「遠赤外線パネルヒータ」仕様変更のご案内

遠赤外線パネルヒータ

【カタログ】ミスミ FA 用メカニカル標準部品カタログ 2018 年度版_2 卷_P. 1704

図1：外形図 修正前

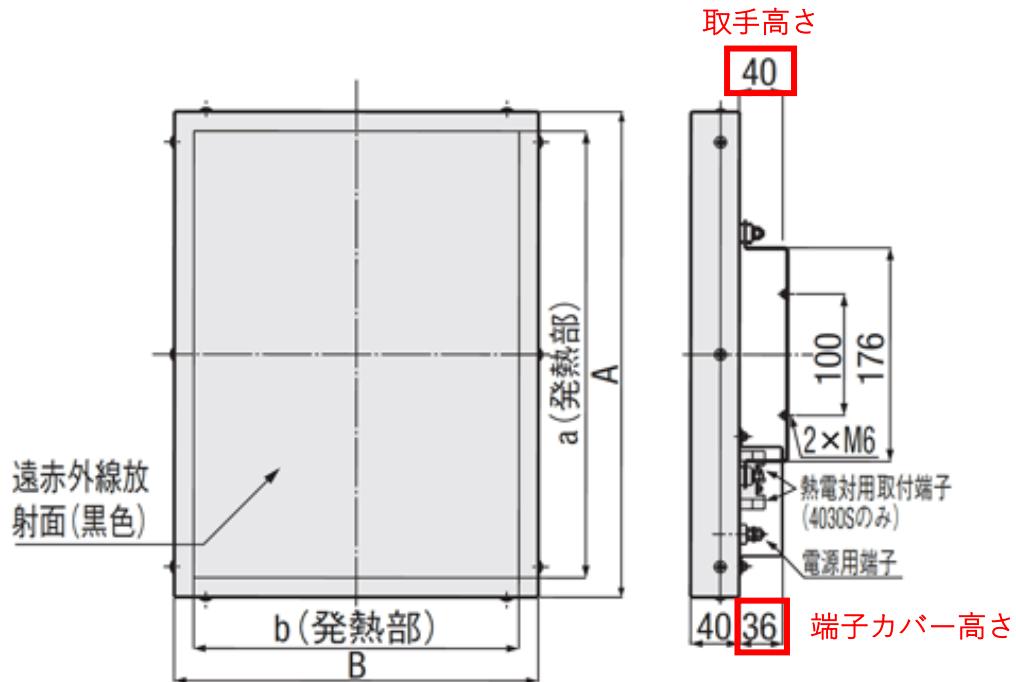
外形図の寸法表記に誤記があり、下表のとおり修正いたしました（図 1、図 2 参照）。

型番	温度センサ	外形図 修正前		外形図 修正後	
		取手 高さ	端子カバー 高さ	取手 高さ	端子カバー 高さ
MCHNP4030	なし	40	36	37	33.2
MCHNP4030S	K 熱電対
